## SERVICE INFO – INA 0174

# Rozvodový řetěz KIT 559 0024 30

## Změna ze spékaného kovu na lisovaný ocelový plech

Výrobce:	Opel, Vauxhall
Modely:	Agila, Astra, Corsa/Combo
Rok výroby:	
Agila:	2000 - 2005
Astra:	2001 - 2005
Corsa/Combo:	1998 - 2005
Motory:	1.0, 1.2, 1.4
Obj. č.:	559 0024 30

Obrázek 1: Impulzní kolo s vylisovanou distanční podložkou

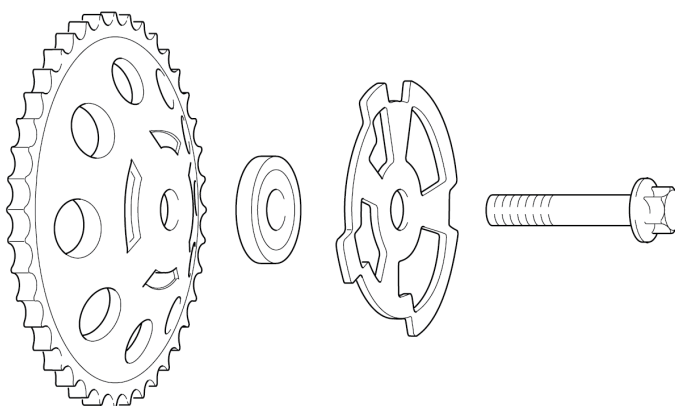
**Řetězová kola vyrobená ze slinutého kovu:** Impulzní kolo a distanční podložka jsou rozděleny do dvou částí (obrázek 1). Distanční podložka je nalisována do řetězového kola. Impulzní kolo pro snímač otáček vačkové hřídele je namontováno před řetězovým kolem s nalisovanou distanční podložkou na vačkovou hřídel.

Obrázek 2: Správné pořadí montáže na vačkové hřídeli sání při přestavbě ozubených kol ze slinutého materiálu na lisovaný materiál

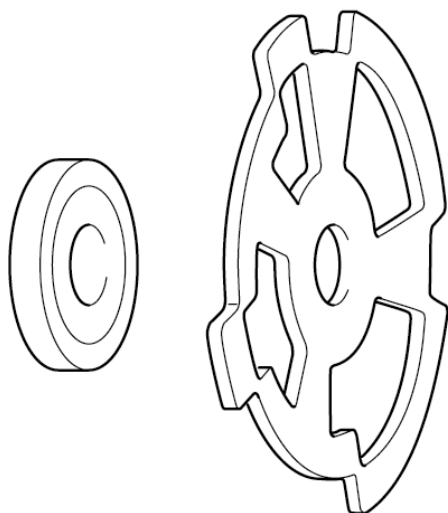
Řetězová kola ze slinutých kovů se při výměně nahradí koly z ocelového plechu. Přitom je nezbytné provést výměnu řetězového kola na vačkové hřídeli sání.

Po demontáži se musí vylisovat distanční podložka ze starého řetězového kola. Nové řetězové kolo s nalisovanou distanční podložkou a kolem senzoru upevněným přiloženým upevňovacím šroubem M 10x60, jak je vidět na obrázku 2, namontujte na vačkovou hřídel sání. Impulzní kolo se musí namontovat ve stejném směru, jak bylo demontováno.

Obrázek 3: Prohnuté impulzní kolo

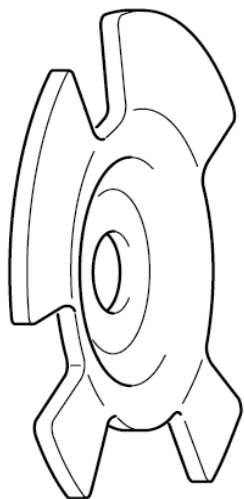
**Řetězová kola z lisovaného plechu:** Impulzní kolo má zakřivený tvar (obrázek 3). Distanční podložka proto není nutná.

Obrázek 4: Správné pořadí montáže na vačkovou hřídel sání při výměně řetězových kol z lisovaného plechu

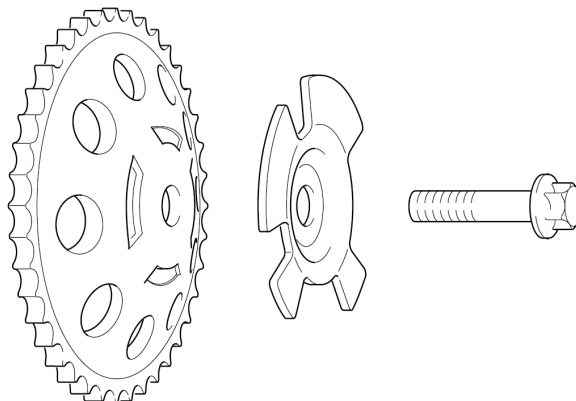
**Montážní pokyn:**  
Po demontáži se montáž provádí v opačném pořadí. Nesprávná instalace je téměř vyloučena. Pro upevnění řetězových kol na vačkových hřídelích sání a výfuku se musí použít šrouby M10x55.
